## NOTIFICACIÓN NÚM. 1

### SUBASTA FORMAL 23J-12722 PARA LA CONSTRUCCIÓN DE PÓRTICO DE LAS ARTES Y TEATRO AL AIRE LIBRE EN EL CENTRO DE BELLAS ARTES DEL GOBIERNO DE PUERTO RICO

#### **ASUNTO: CONTESTACIÓN DE PREGUNTAS**

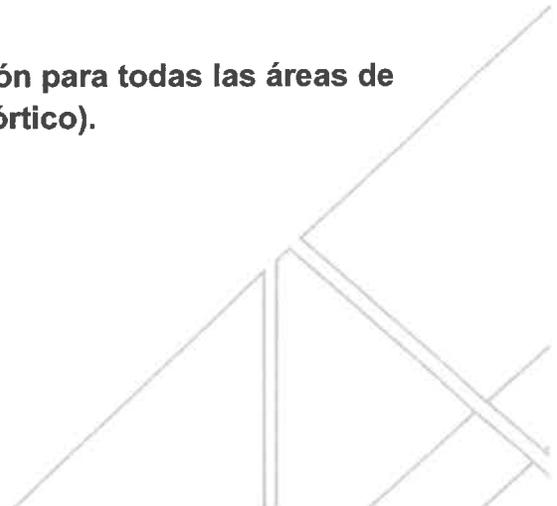
**18. P. Favor proveer detalle de las fundaciones en concreto para los Base Plates 1 en la S-100.**

**19. P. Proveer detalle de las fundaciones en concreto para las columnas C-1 en la hoja S-100.**

R. Tanto la base plate #1 como la columna C-1 se encuentran dentro del mat foundation de 10" de ancho marcado en color verde en el dibujo adjunto. Esta fundación va a confirmarse una vez realicen los trabajos de exploratoria del sistema de losa tipo cajón del estacionamiento existente.

R. Tanto la base plate #1 como la columna C-1 se encuentran dentro del mat foundation de 10" de ancho marcado en color verde en el dibujo adjunto. Esta fundación va a confirmarse una vez realicen los trabajos de exploratoria del sistema de losa tipo cajón del estacionamiento existente.
